PROVINCIA DI TARANTO

Parere espresso nella seduta del Comitato Tecnico Provinciale del **15 Febbraio 2018**
ai sensi del co. 9 art. 5 L.R. 30/1986

OGGETTO: Procedimento coordinato ai sensi del D.lgs. 152/2006 s.m.i. ed art. 5 bis L.R. 11/2001 s.m.i. - Richiesta Giudizio di compatibilità Ambientale (art. 23 D.lgs. 152/2006 e L.R. 11/2001), contestuale alla richiesta di Autorizzazione Integrata Ambientale (art. 29 ter-sexies D.Lgs. 152/2006) ed Autorizzazione Paesaggistica (art. 146 D.Lgs. 42/2004). Modifica sostanziale Discarica III lotto Linea Ambiente, inquadrata in sottocategoria ex art. 7 comma 1 lett. c) D.M. 27.09.2010, località Torre Caprarica Grottaglie (TA). Ottimizzazione orografica dei profili attualmente autorizzati. Comune di **Grottaglie (TA)**, proponente **Linea Ambiente s.r.l.**

Figura 5. Aree con i probabili ristagni (fonte: documentazione progettuale).

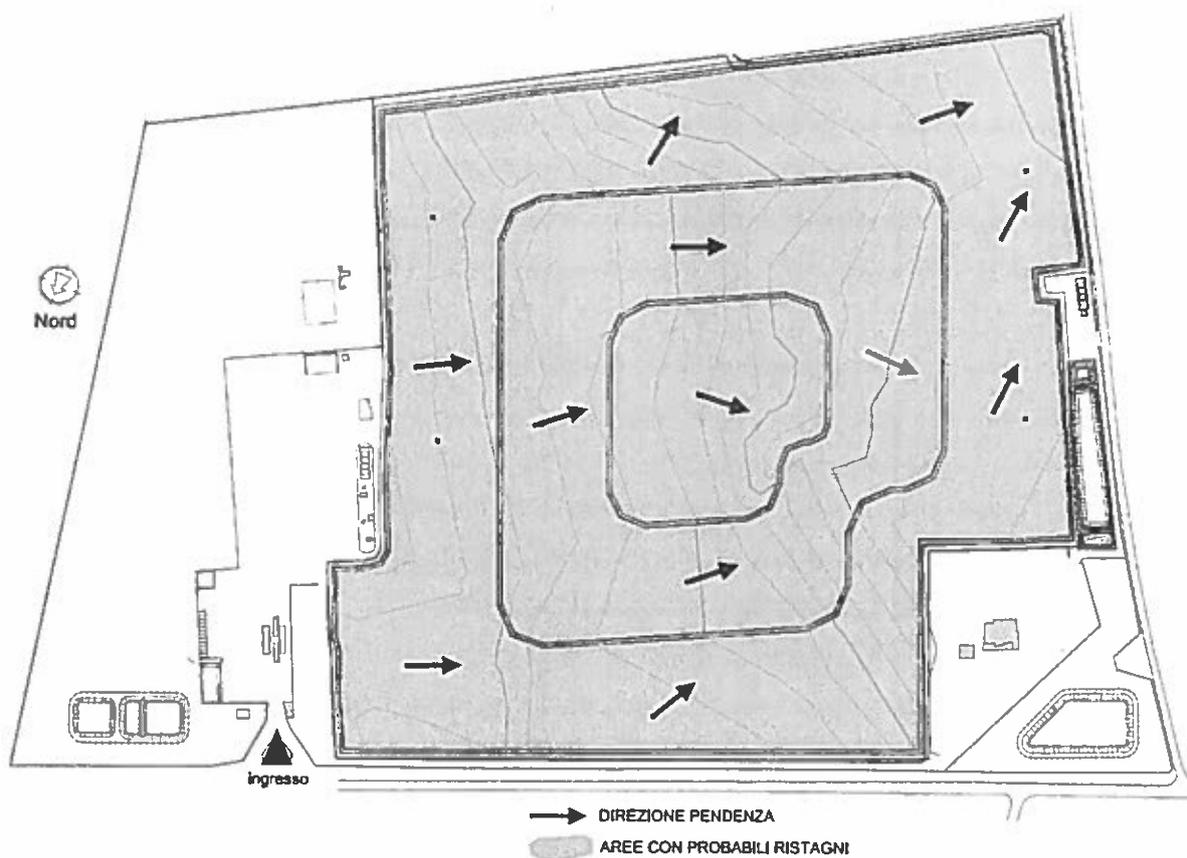
Come si evince, dal punto di vista altimetrico, il nuovo profilo proposto per la discarica, rispetto a quello ipotizzato con il deposito dell'istanza a dicembre 2015, non si discosterà in modo significativo da quello attualmente autorizzato, ma la conformazione finale prevista dal progetto di variante è in grado di garantire gli obiettivi di lungo termine del recupero ambientale (efficace contenimento dell'infiltrazione meteorica, riqualificazione ambientale ed inerbimento del corpo rifiuti); infatti, le pendenze medie del corpo rifiuti saranno sempre superiori al 5%, in linea con i più recenti indirizzi nazionali ed internazionali in materia (ad esempio, le Linee Guida della Regione Lombardia). A tal riguardo, si osserva come il profilo autorizzato non era in grado di garantire il corretto deflusso delle acque meteoriche nella fase di post-chiusura e ad assestamenti avvenuti. La Figura 5 mostra le aree soggette a possibili ristagni, come peraltro verificato da questo CTP in fase di sopralluogo del 13/12/2017 (vedi verbale n. 45).

Nel progetto presentato, tutte le sezioni del corpo rifiuti recuperato saranno al di sopra del piano campagna, favorendo l'allontanamento delle acque meteoriche ed evitando fenomeni di ristagno e rischi di infiltrazione.

Figura 7. Perimetrazione del SIN (Sito d'Interesse Nazionale) di Taranto.

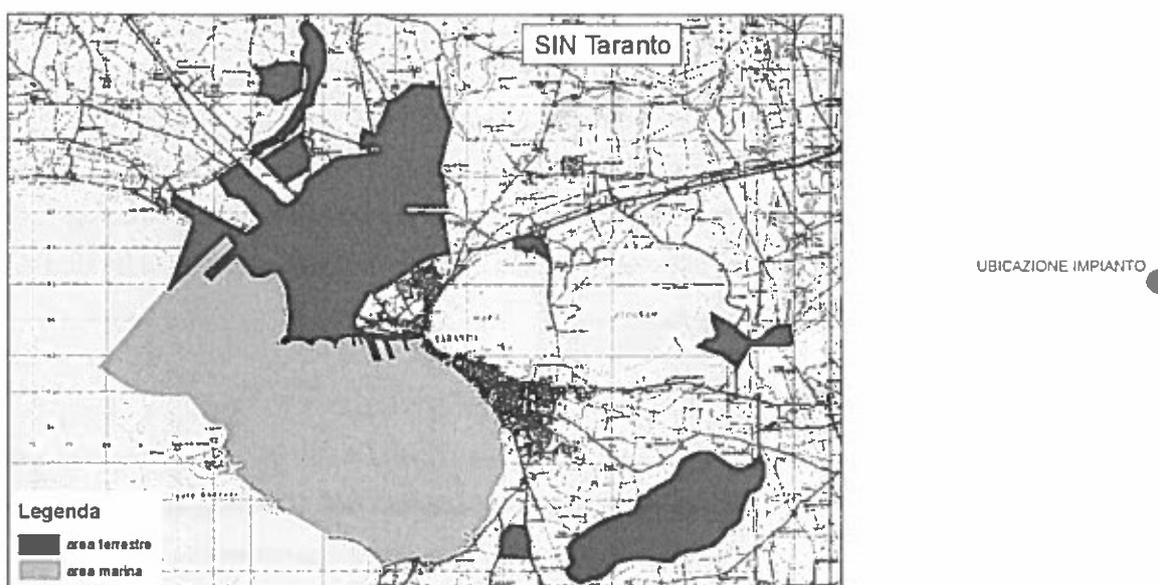
Il CTP fa osservare che non è l'area della Provincia di Taranto *in toto* ad essere stata definita Area SIN (Fig. 7) o Area ad elevato Rischio Ambientale (Fig. 8), ma il territorio del Comune di Taranto con annessi i Comuni di Massafra - Statte - Crispiano e Montemesola, difettando così da un punto di vista di valutazioni di Epidemiologia Ambientale con una precisa analisi della situazione ambientale e sanitaria riferibile al contesto in cui si va ad inserire la discarica Linea Ambiente, geograficamente esterna al SIN di Taranto ed ancor più nell'area più vasta in generale di "Area ad elevato rischio Ambientale" così come dettato dalla Legge n. 426 del 9/12/1998 e del D.M. n. 471

del 25/10/1999 nonché del D.M. n. 468 del 18/09/2001, condividendo quanto già affermato dall'I.S.S. (Istituto Superiore della Sanità) sulla base delle evidenze scientifiche per cui *"tutti i Comuni interessati direttamente ed indirettamente dall'intervento (discariche), con l'assenza di fattori di rischio ambientale associati ad emergenze di natura sanitaria, non possono essere univocamente correlabili alla presenza della discarica ed alle attività in essa svolte"*.
